浙江联众矿业有限公司青田县黄垟乡 85 号西块段钼矿
矿山地质环境保护与土地复垦方案
(修编)

矿山地质环境保护与土地复垦方案公示审核确认表

10、初审意见及修改说明

《浙江联众矿业有限公司青田县黄垟乡 85 号西块段钼矿矿山地 质环境保护与土地复垦方案》审查意见修改说明

图 2-2 矿区土地利用现状图

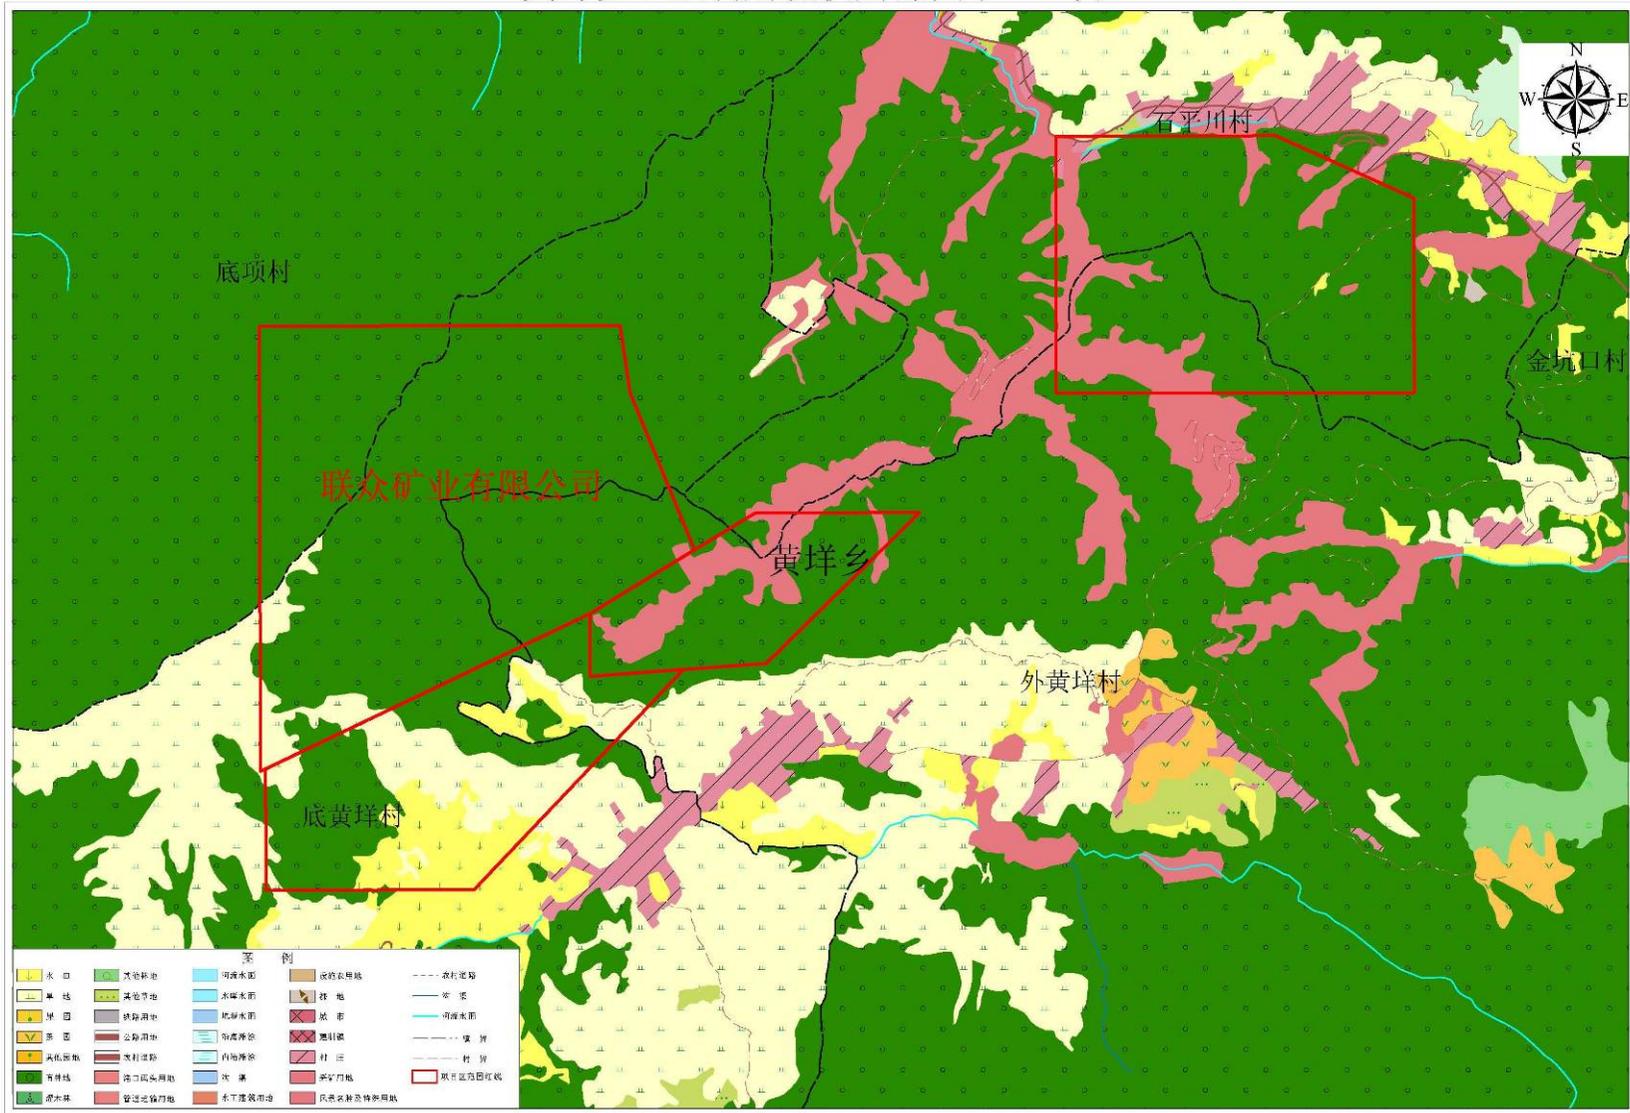
3、补充矿区土地利用面积统计表;进一步核查区内土地类型的准确性;规范土地利用现状类型“采矿用地”,无“矿业用地”类型;插图 2-2 图题错误,补矿区范围图例。

修改说明:增加了统计表;“矿业用地”统改为“采矿用地”;修改图 2-2 图题;补充了矿区范围信息。
